Deckblatt - 12.09.2019

Kaltenkirchen, den: 12.09.2019  
 Baumaßnahme: **Elektrifizierung der AKN - Strecke A1**  
 S21 Eidelstedt - Kaltenkirchen  
 Planfeststellungsabschnitt 2: Landesgrenze FHH / SH - Kaltenkirchen  
 km 11,1+26 - km 34,5+00

Planinhalt:  
**Detaillageplan zur Planfeststellung**  
 gem. § 18 AEG  
 Bf Ulzburg Süd  
 Gemarkung Ulzburg

Streckenkilometer: km 26,90 - 27,10  
 Plannummer: DP-269-271-110-a

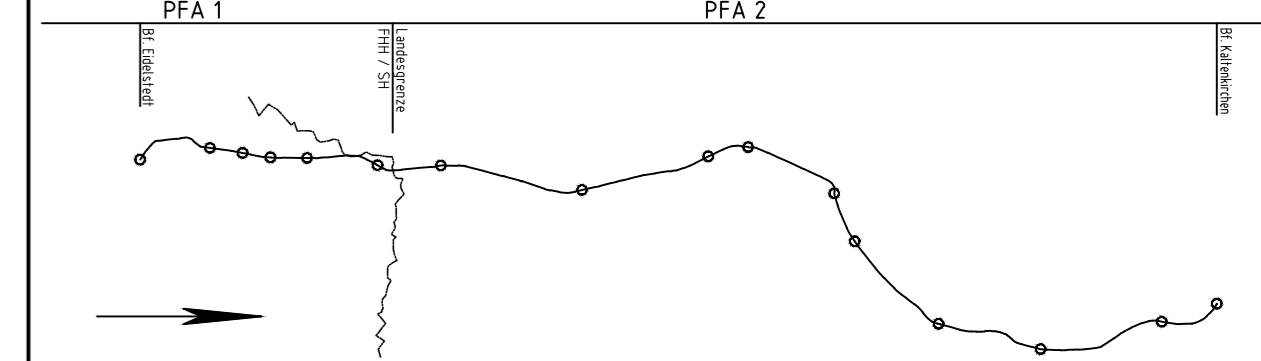
Nr.	Änderungen	Datum	Name
a	Abstandsmaß Bahnsteigkante-Gleisachse Gleis 733 geändert. Geänderte Planfeststellungsgrenze eingearbeitet.	12.09.2019	Wäbs
